改善箇所説明図

WDR-KRC013 (H型アウトリガ)

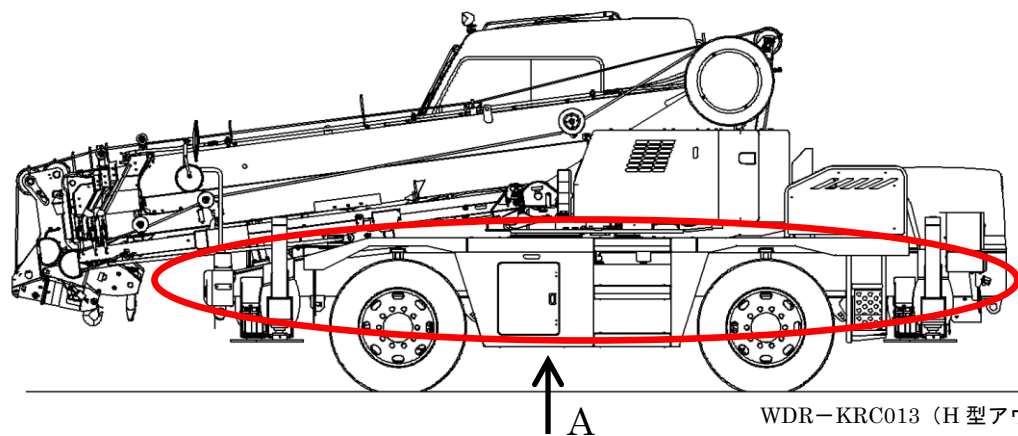
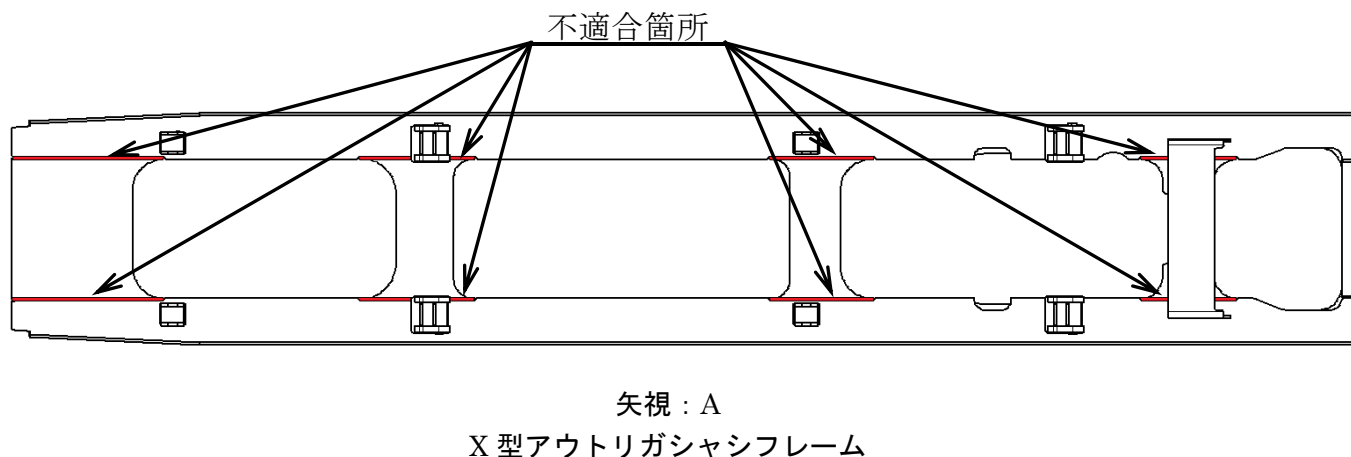
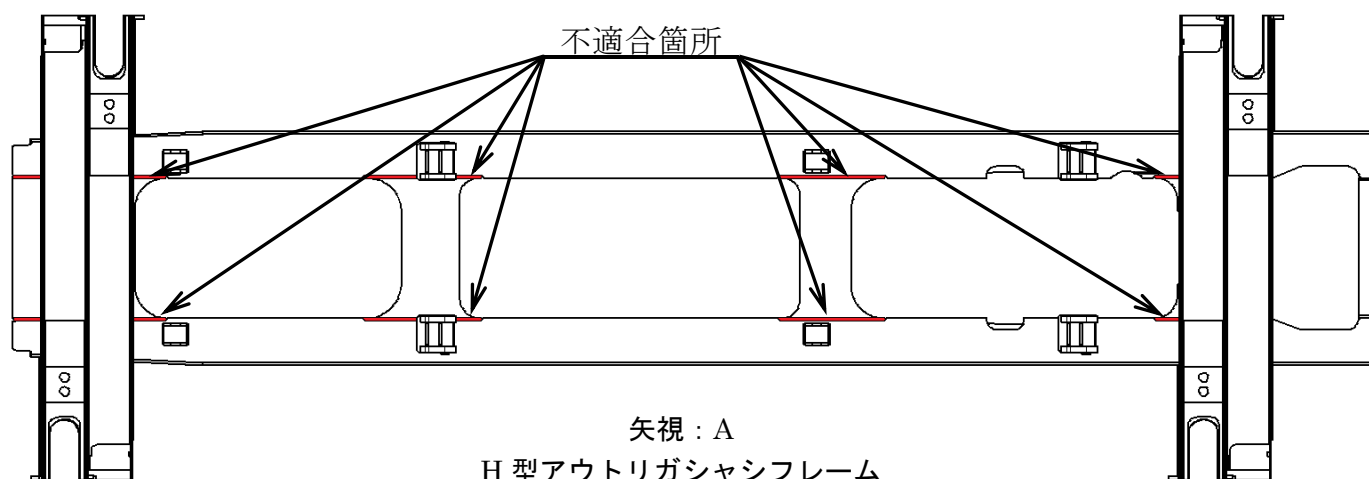
ホイール・クレーンのシャシフレームにおいて、シャシフレームとクロスメンバーの溶接が不適切なため、溶接の溶込み不良で溶接強度が不足している。そのため、走行等により溶接箇所に亀裂が生じ、そのままの状態で使用を続けると、溶接部が破断するおそれがある。

全車両、全溶接箇所のはつり作業を行い、再度、適切に溶接する。
